ADDENDUM NO. 2

**Project: Roof Replacement 2018
Sir Frederick Banting Research Centre (SFB)
251 Sir Frederick Banting Driveway, Ottawa, Ontario**

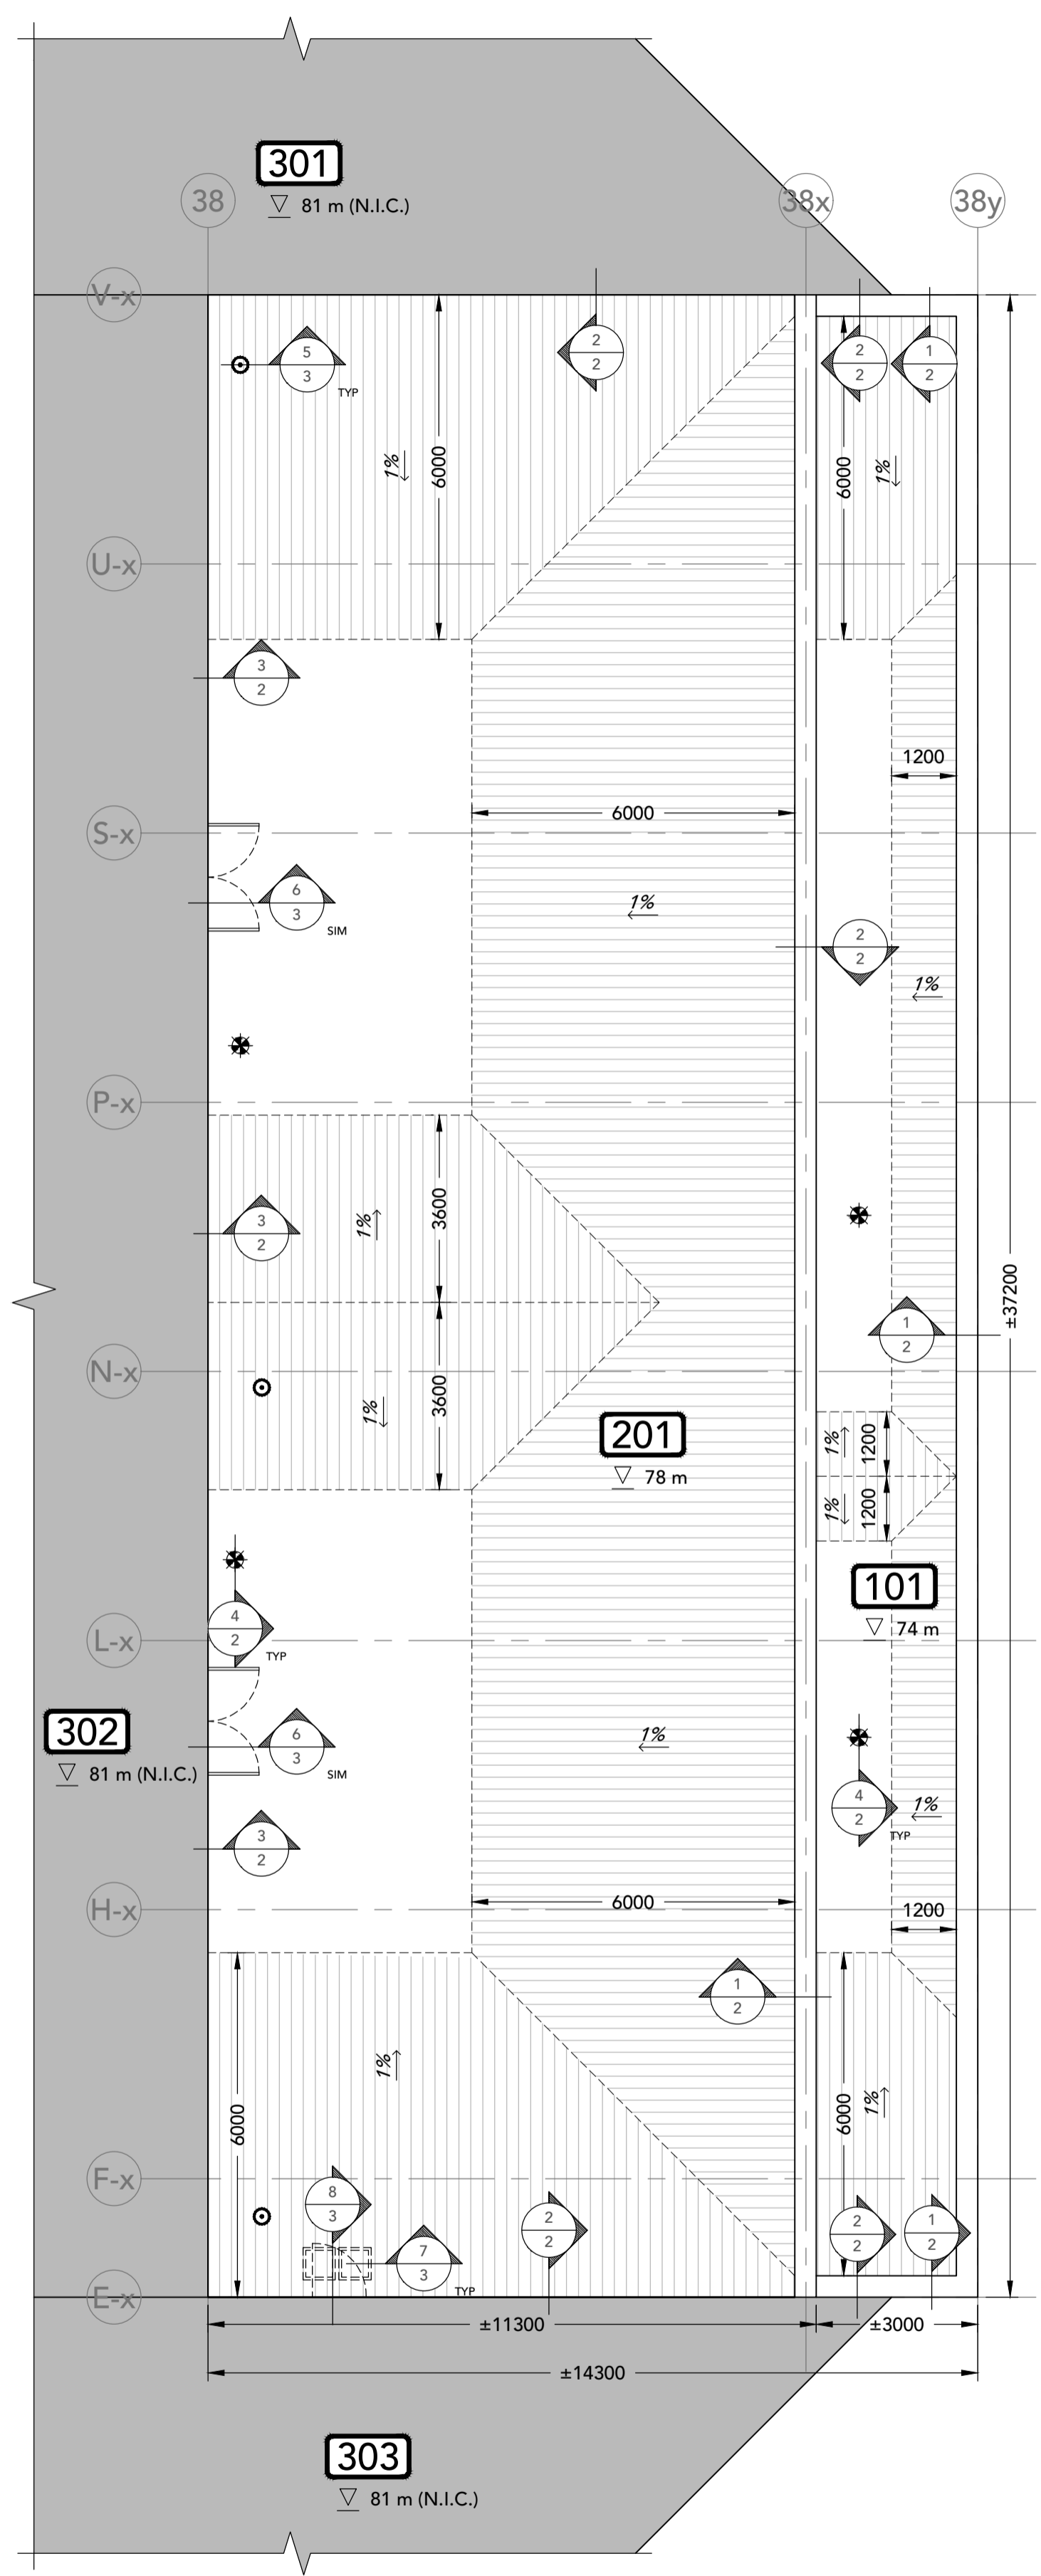
2.1	<p>CLARIFICATION: Mobilisation Area</p> <ul style="list-style-type: none">• The Mobilisation Area is identified on the area photograph by the 3 yellow outlines.• The sidewalks cannot be closed for more than half a day at a time. 
-----	---

- L'aire de mobilisation est identifiée par les 3 zones jaunes.
- Les trottoirs ne peuvent pas être bloqué pour plus d'une demi-journée à la fois.

R1 TYPICAL ROOF SYSTEM / SYSTÈME DE TOITURE TYPIQUE R1
1 1:5 ROOF AREAS/BASSINS 101 & 201

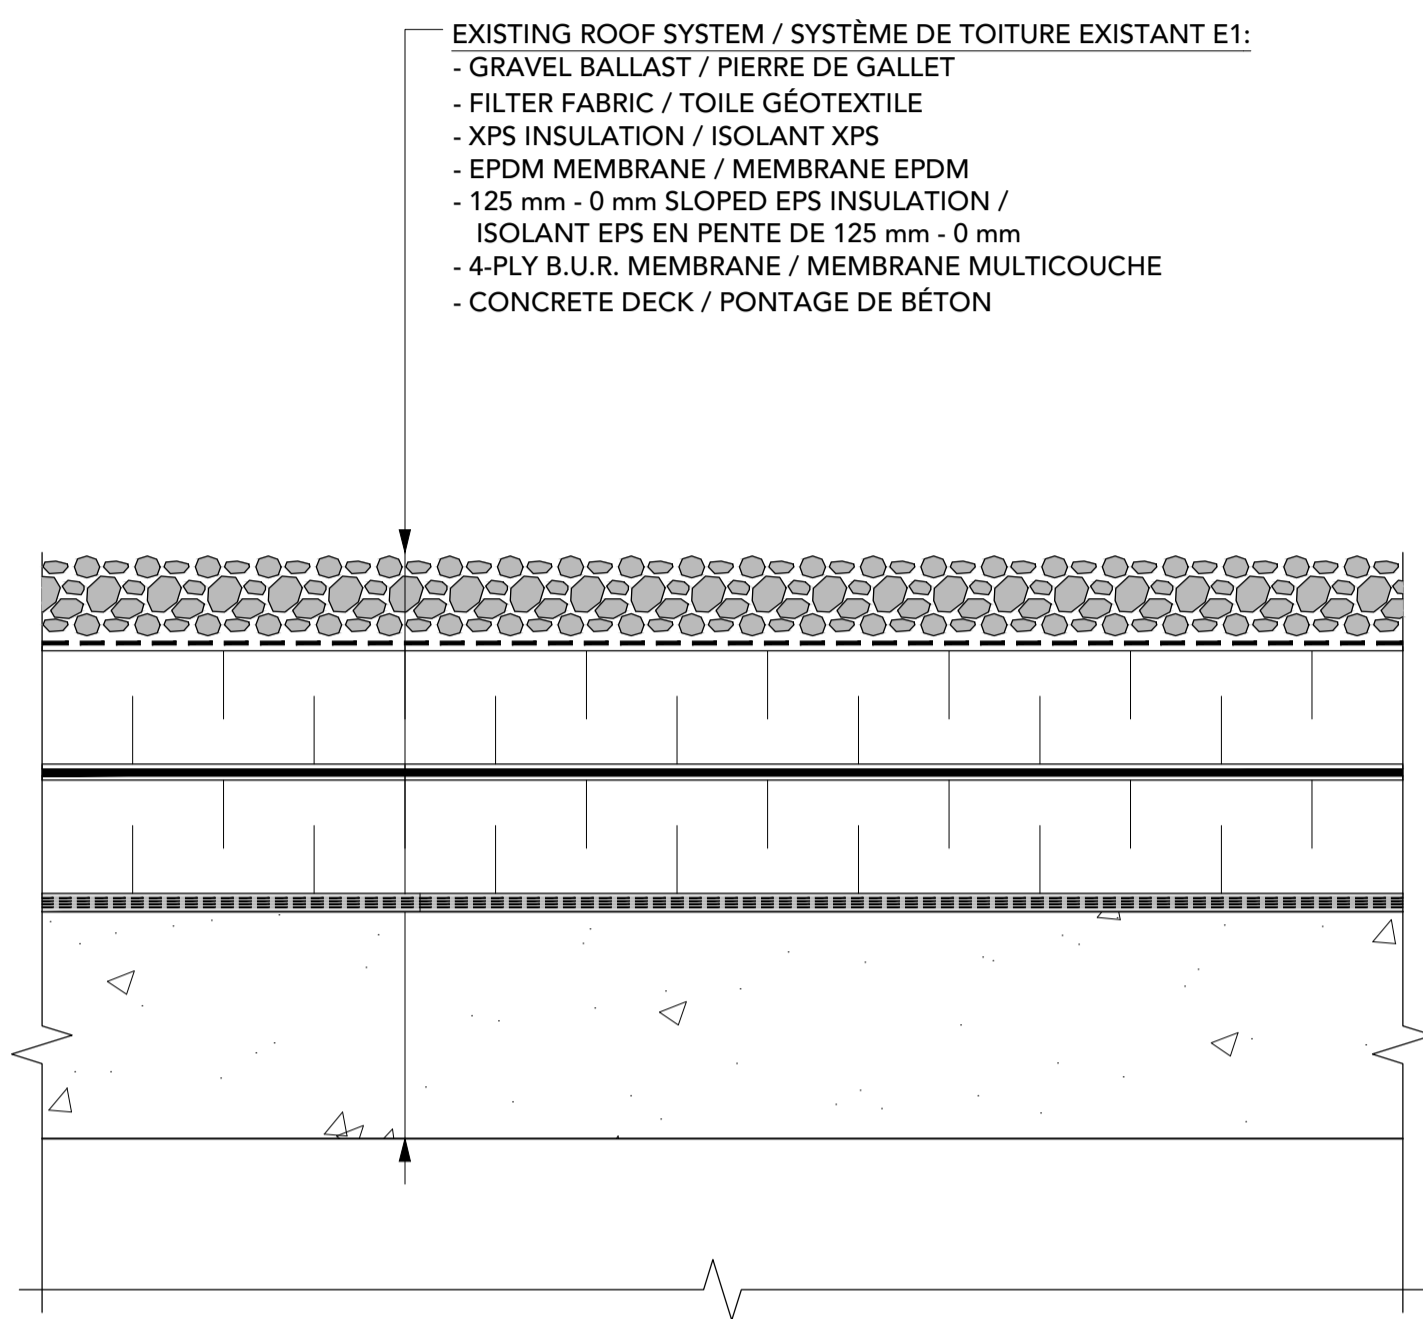
2.4	<p>REPLACE <u>Sub-Paragraph 1.1.3.1 from Section 01 00 11 – General Requirements</u></p> <ul style="list-style-type: none">• “.1 Typical Roof System R1:<ul style="list-style-type: none">.1 Existing concrete deck..2 Air/vapour barrier..3 Sloped insulation..4 3 mm protection board..5 2-ply modified bituminous membrane..6 100 mm extruded polystyrene insulation..7 Filter fabric..8 Existing gravel ballast – Re-use existing.” <p>WITH</p> <ul style="list-style-type: none">• “.1 Typical Roof System R1:<ul style="list-style-type: none">.1 Existing concrete deck..2 Existing 4-Ply B.U.R. membrane..3 Air/vapour barrier..4 Sloped insulation..5 6 mm protection board..6 2-ply modified bituminous membrane..7 100 mm extruded polystyrene insulation..8 Filter fabric..9 Existing gravel ballast – Re-use existing.”

2.4	<p>REEMPLACER <u>Sous-paragraphe 1.1.3.1 de la Section 01 00 11 - Exigences générales</u></p> <ul style="list-style-type: none">• «.1 Système de toiture typique R1 :<ul style="list-style-type: none">.1 Pontage de béton existant..2 Membrane pare-vapeur de mod. Bit..3 Isolant en pente..4 Panneau de protection de 3 mm..5 Membrane de bitume modifié 2-plis..6 Isolant XPS de 100 mm..7 Toile géotextile..8 Pierre de gallet existante. » <p>AVEC</p> <ul style="list-style-type: none">• «.1 Système de toiture typique R1 :<ul style="list-style-type: none">.1 Pontage de béton existant..2 Membrane multicouche existante..3 Membrane pare-vapeur de mod. Bit..4 Isolant en pente..5 Panneau de protection de 6 mm..6 Membrane de bitume modifié 2-plis..7 Isolant XPS de 100 mm..8 Toile géotextile..9 Pierre de gallet existante. »

E1 EXISTING ROOF SYSTEM / SYSTÈME DE TOITURE EXISTANT E1
1 1:5 ROOF AREAS/BASSINS 101 & 201

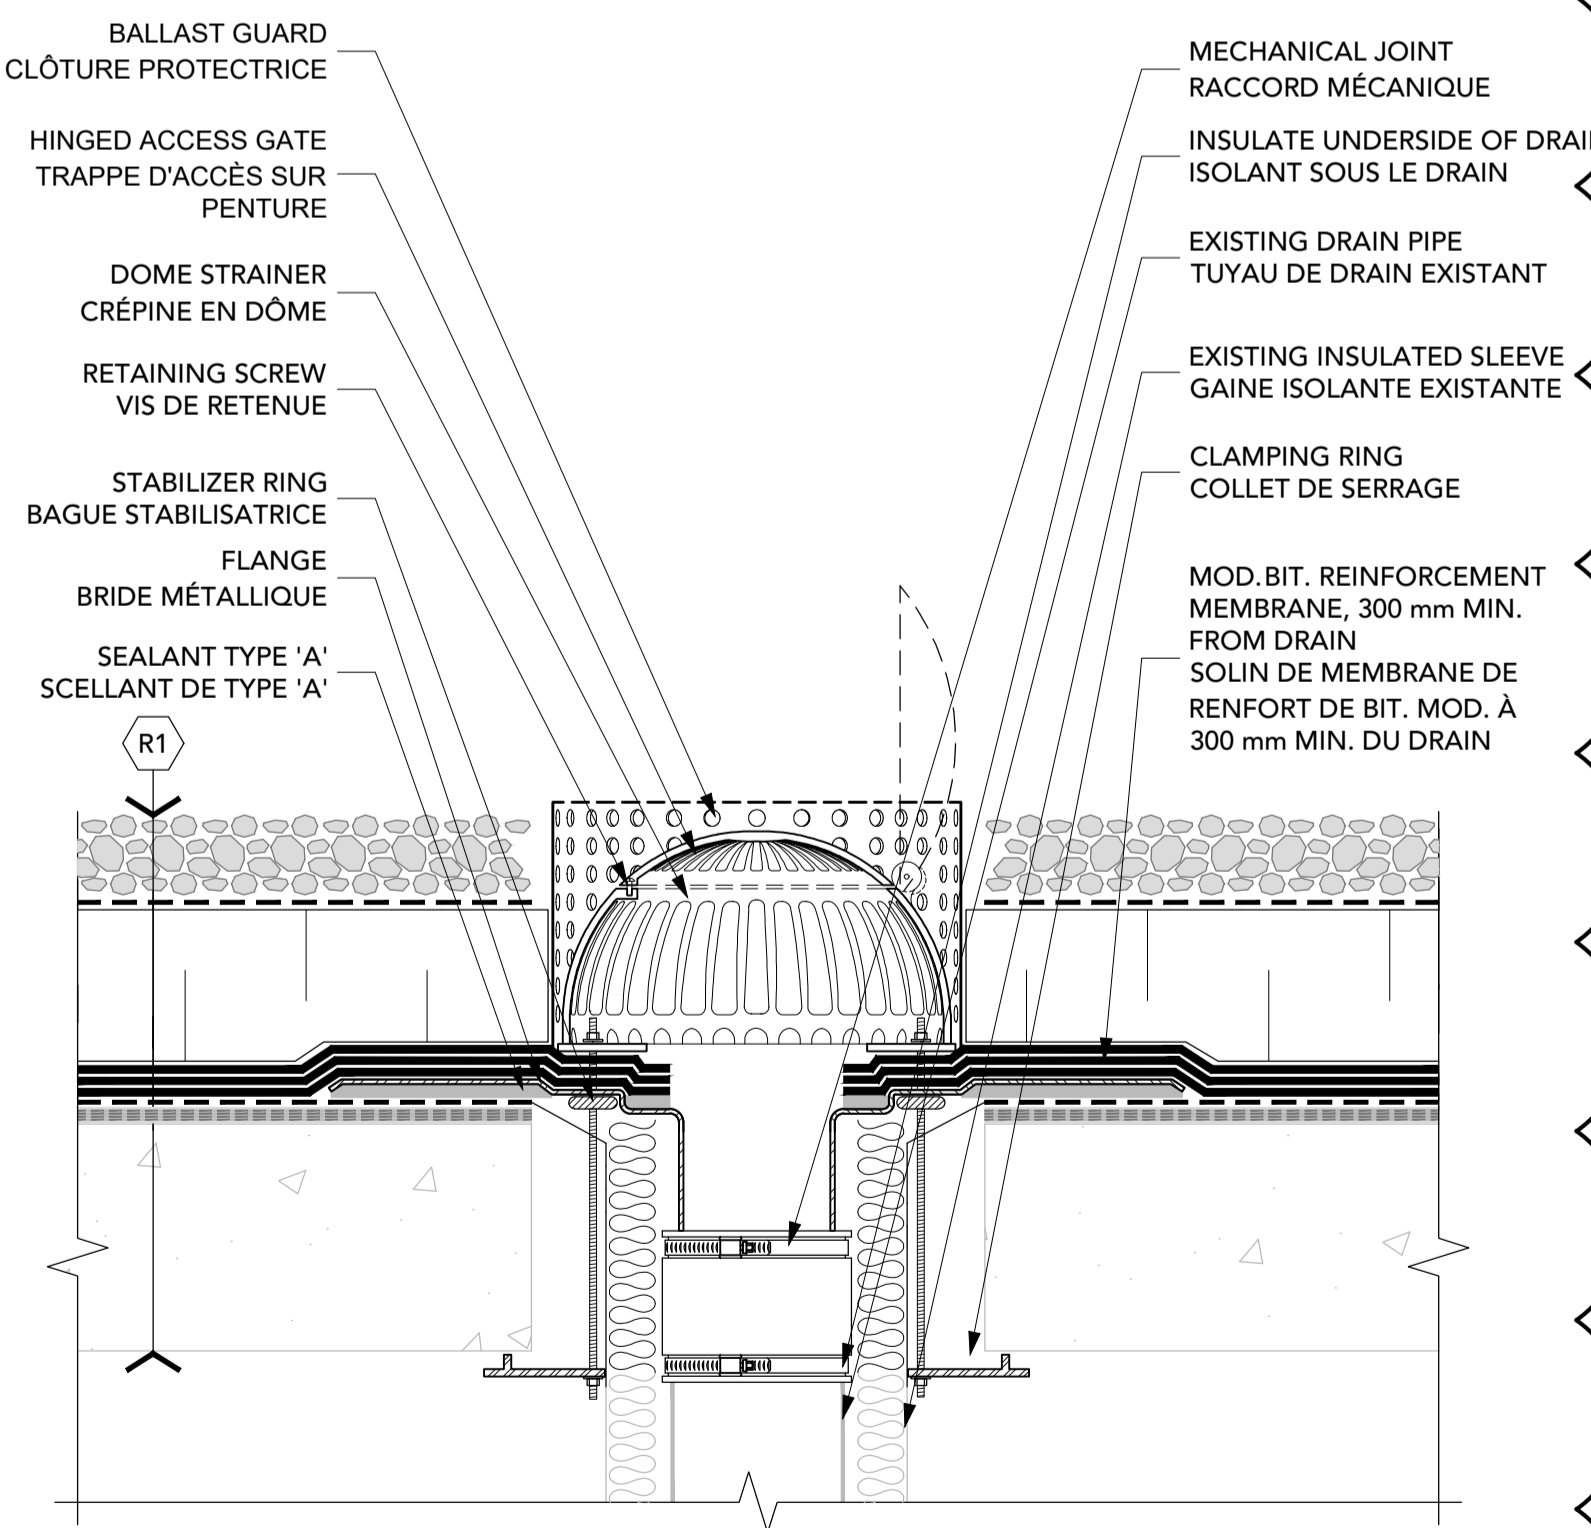
2.3	<p>REPLACE <u>Sub-Paragraph 1.1.2.1 from Section 01 00 11 – General Requirements</u></p> <ul style="list-style-type: none">• “.1 Existing Roof System E1:<ul style="list-style-type: none">.1 Concrete deck..2 Sloped EPS insulation (125 mm to 0 mm)..3 EPDM membrane..4 XPS insulation..5 Filter fabric..6 Gravel ballast.” <p>WITH</p> <ul style="list-style-type: none">• “.1 Existing Roof System E1:<ul style="list-style-type: none">.1 Concrete deck..2 4-Ply B.U.R. membrane..3 Sloped EPS insulation (125 mm to 0 mm)..4 EPDM membrane..5 XPS insulation..6 Filter fabric..7 Gravel ballast.”

2.3	REMPLENER <u>Sous-paragraphe 1.1.2.1 de la Section 01 00 11 - Exigences générales</u> <ul style="list-style-type: none">• «.1 Système de toiture existant E1 :<ul style="list-style-type: none">.1 Pontage de béton..2 Isolant EPS en pente (125 mm à 0 mm)..3 Membrane EPDM..4 Isolant XPS..5 Toile géotextile..6 Pierre de gallet. » AVEC <ul style="list-style-type: none">• «.1 Système de toiture existant E1 :<ul style="list-style-type: none">.1 Pontage de béton..2 Membrane multicouche..3 Isolant EPS en pente (125 mm à 0 mm)..4 Membrane EPDM..5 Isolant XPS..6 Toile géotextile..7 Pierre de gallet. »
